STACY設工認第3回に係るコメント回答

図1 安全板装置加振試験の結果

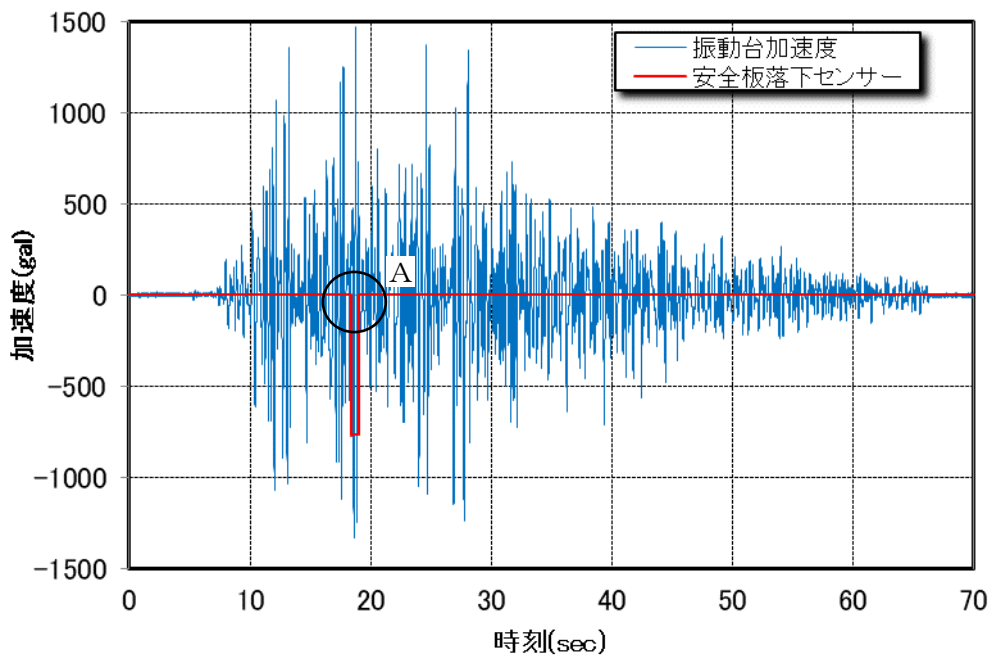
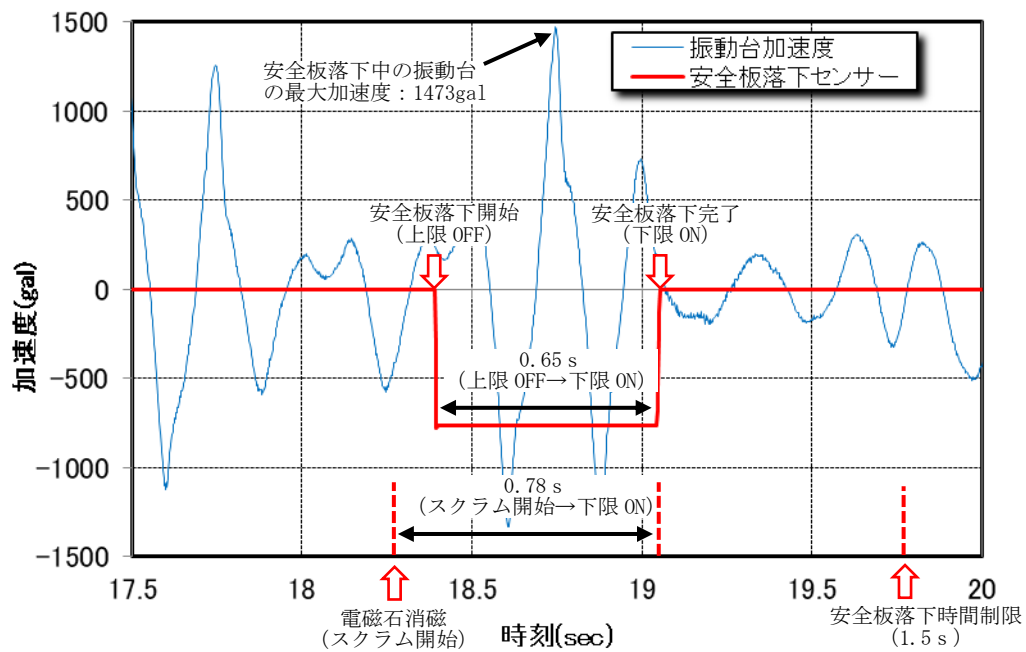
加振試験で用いている模擬地震動は、どのようなものか。

耐震バックチェックの地震動（時刻歴波）の拡大波（最大562galの地震波を最大1473galに拡大したもの）を振動台に入力し、振動台が大きな加速度となったときに安全板を落下させた場合の試験結果を図1に示す。試験においては、振動台床面が大きな加速度（約1400gal）となった場合でも安全板落下時間制限（1.5s）以内に落下が完了することを確認している。
